Ons kenmerk
IENW/BSK-2019/233196

Datum 4 november 2019
Betreft Beslissing op bezwaar

Bijlage 1: aanpassing besluit

Figuur 1. Weergave van met het fouterstelbesluit van 26 juni 2019 uit het register verwijderde afscherpende objecten B en D en met dit besluit opnieuw opgenomen afscherpende objecten A en C.

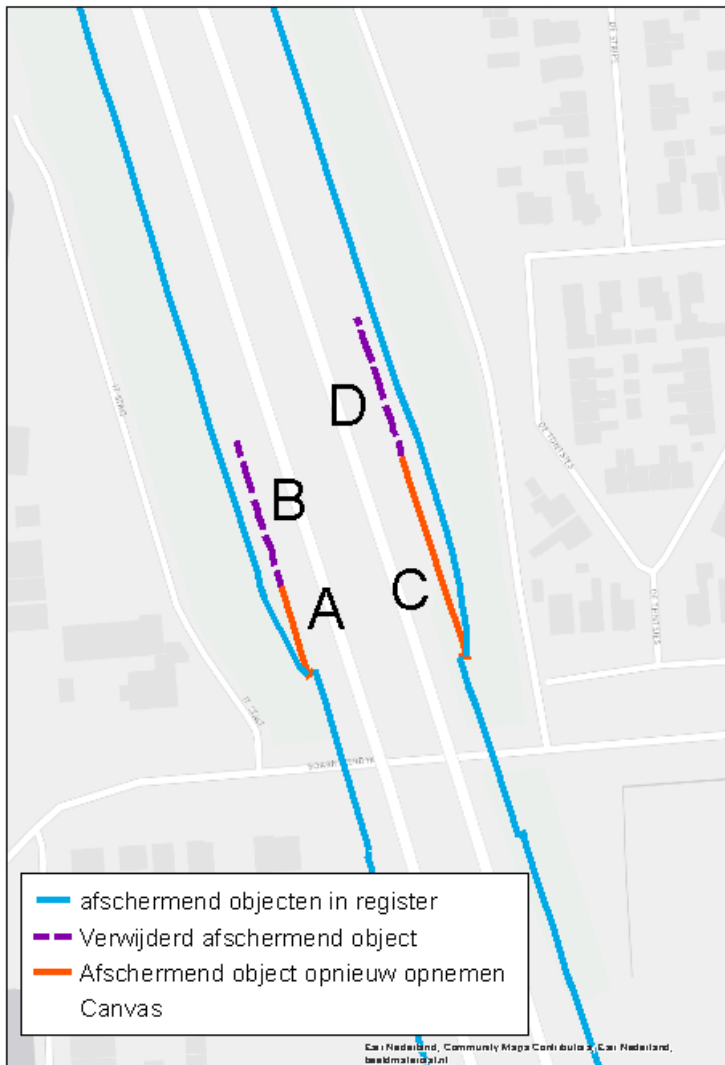
Bij heroverweging is echter wel gebleken dat abusievelijk aan beide zijden van de weg ook een deel van het wel aaneengesloten geluidscherm uit het geluidregister is verwijderd. Dat is onjuist. Uw bezwaar is op dit punt dan ook gegrond. Dit heeft tot gevolg dat de lengte van de te verwijderen objecten uit het Geluidregister Weg met deze beslissing op bezwaar is aangepast. De aanpassing is neergelegd in bijlage 1 en is gevoegd bij dit besluit.

Locatie	Rijksweg	Km van	Km tot	Locatie langs wegvak	Omschrijving onjuistheid
A	A32	58.45	58.47	Hoofddrijbaan links	Onterecht uit het geluidregister verwijderd afschermend object, is weer opgenomen
B	A32	58.47	58.51	Hoofddrijbaan links	Verwijderd uit het geluidregister, blijft verwijderd
C	A32	58.45	58.49	Hoofddrijbaan rechts	Onterecht uit het geluidregister verwijderd afschermend object, is weer opgenomen
D	A32	58.49	58.53	Hoofddrijbaan rechts	Verwijderd in het geluidregister, blijft verwijderd

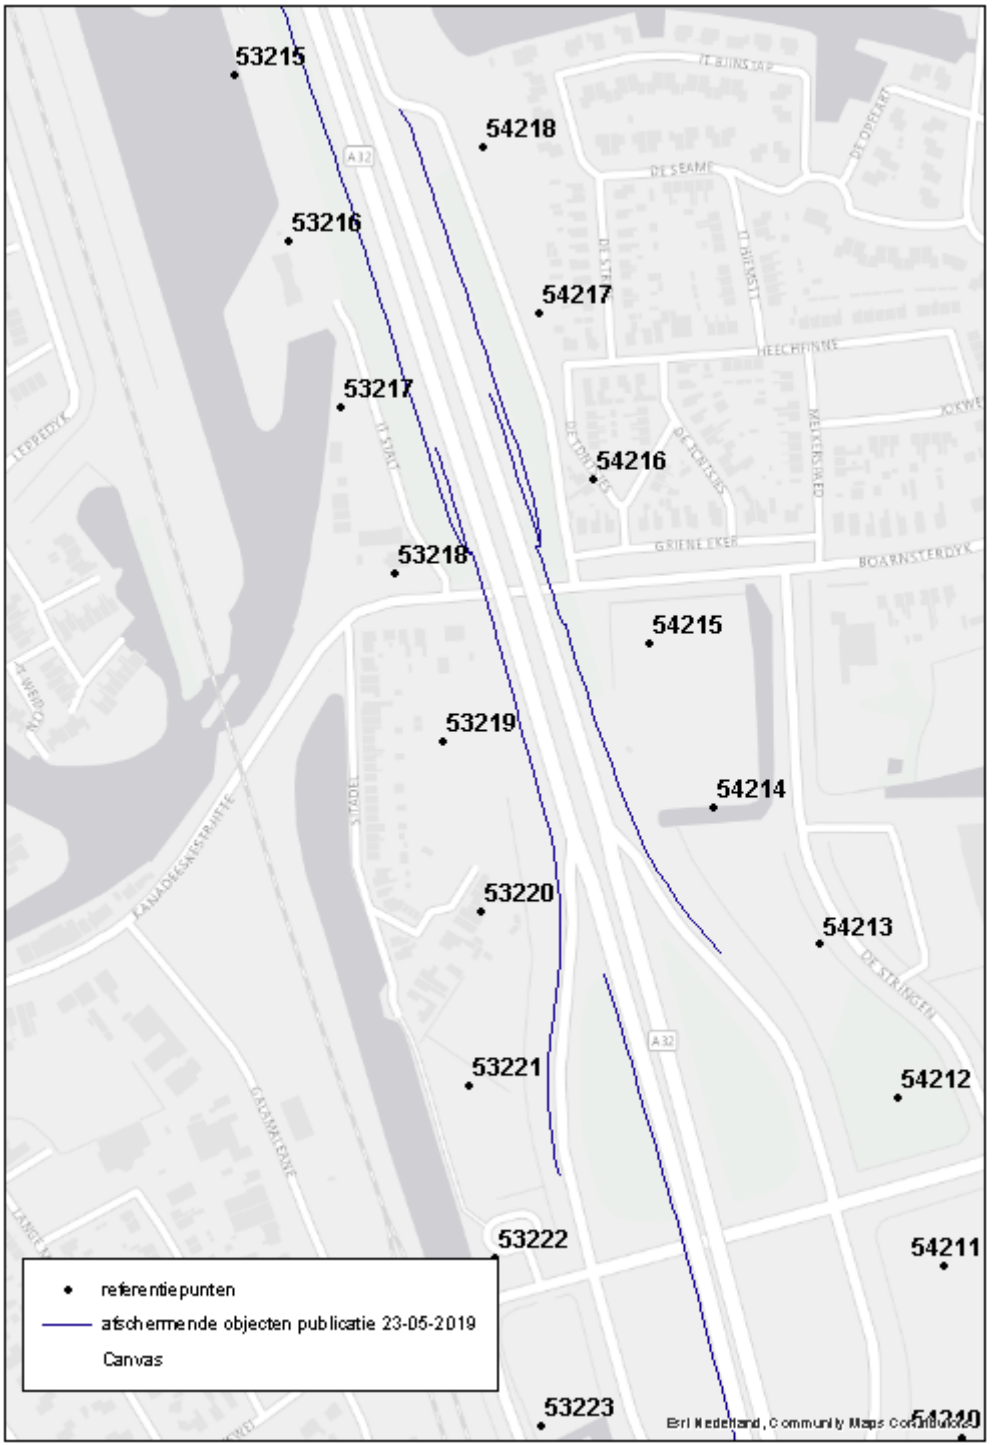
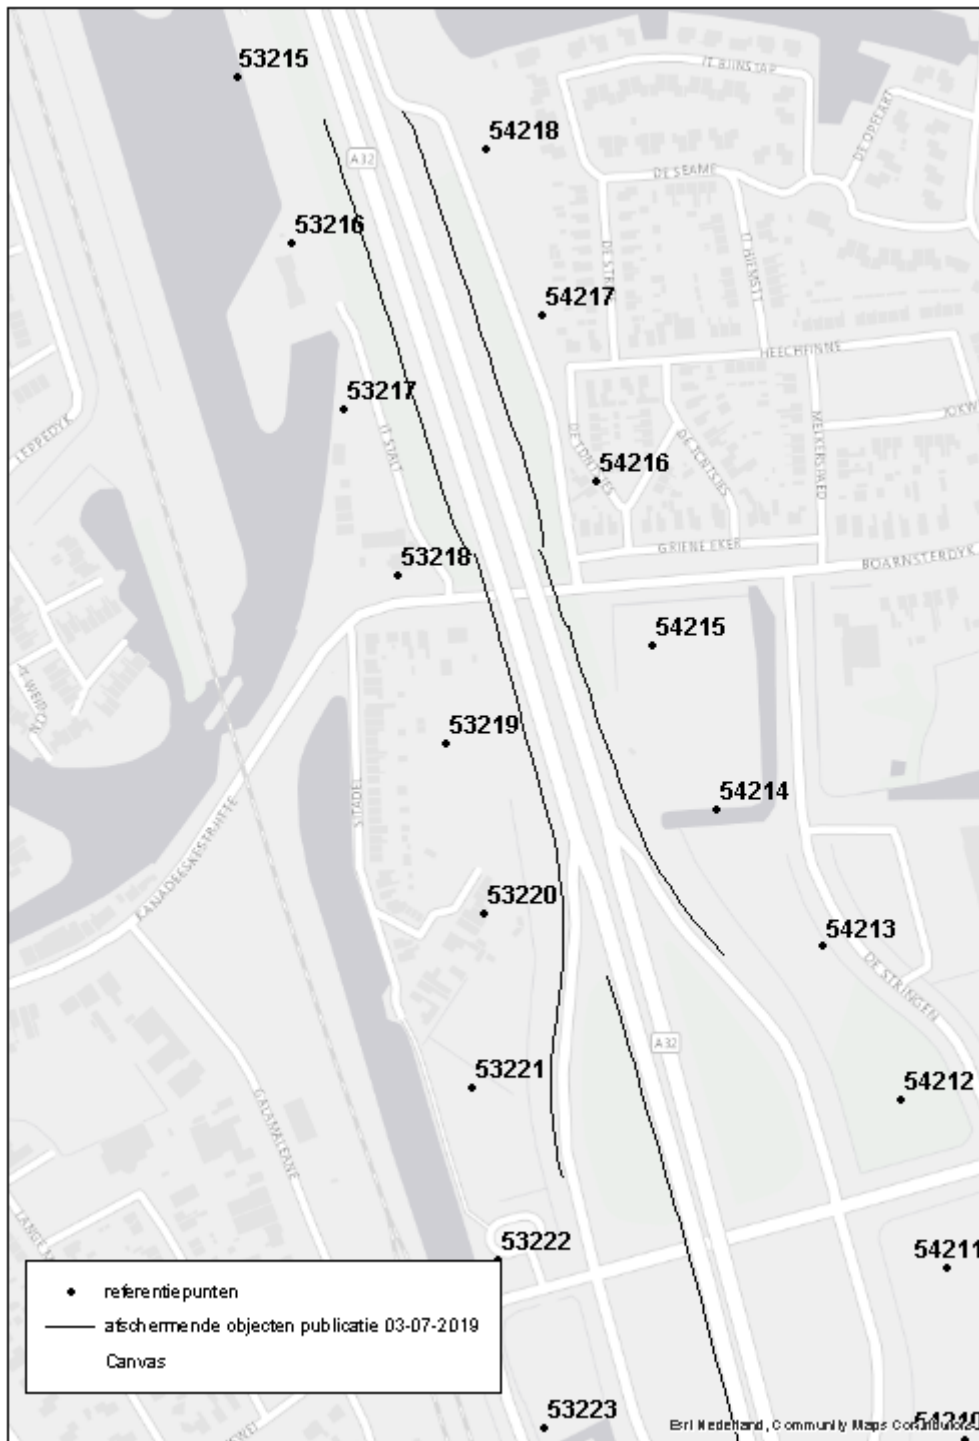
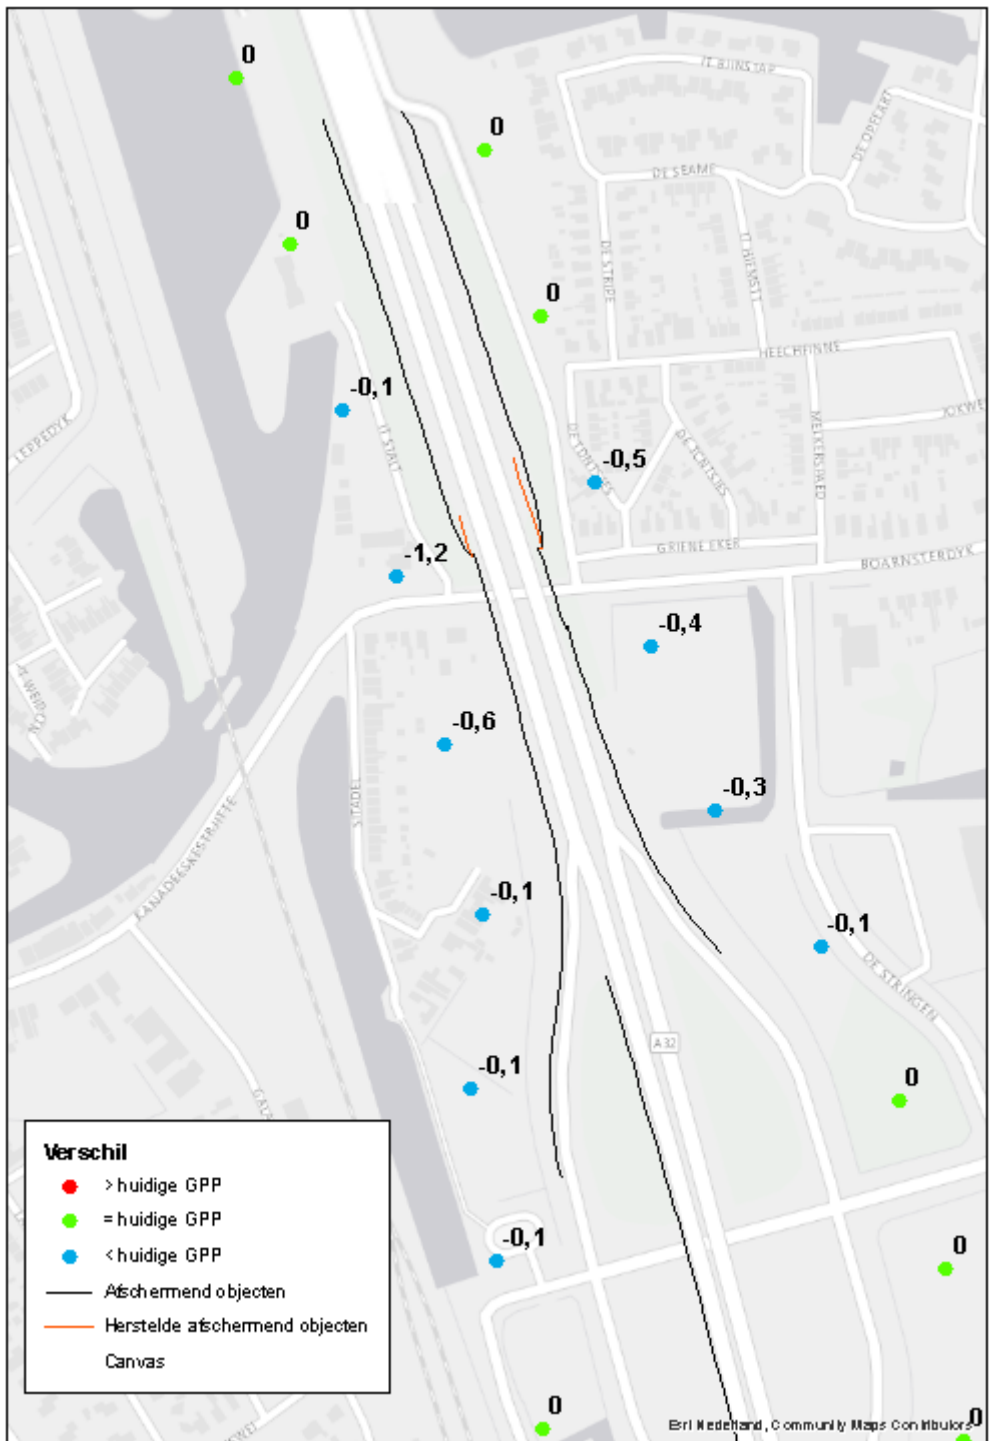
In de betonnen landschapselementen aan de noordzijde, in het stuk na het glazen scherm, zitten uitsparingen, waardoor dat deel dus geen afdoende afscherpende werking heeft. Daarom is dat gedeelte van de betonnen elementen verwijderd uit het Geluidregister Weg. Ook hiervoor geldt uiteraard dat deze betonnen elementen bij een berekening met het omgevingsmodel wel opgenomen kunnen worden. Tijdens de hoorzitting heeft u aangegeven dat een te groot deel van de betreffende schermen met dit besluit wordt verwijderd, te weten een deel dat wel degelijk is bedoeld als afscherpende maatregel en ook al voor 2012 is aangebracht.

De 'losse' betonnen objecten, die met het bestreden besluit zijn verwijderd uit het Geluidregister hebben geen primair akoestisch doel. Het zijn landschapselementen, die respectievelijk als op- en afbouw dienen voor de (aaneengesloten) geluidschermen, die verder ten zuiden aan weerszijden van de rijksweg A32 staan. Om die reden zijn ze uit het Geluidregister Weg verwijderd.

Gezien het vorenstaande kom ik tot de conclusie dat uw bezwaar ten aanzien van een gedeelte van de geluidschermen van rijksweg A32 gegrond is. Het besluit heb ik hierop aangepast, zoals weergegeven in bijlage 1.
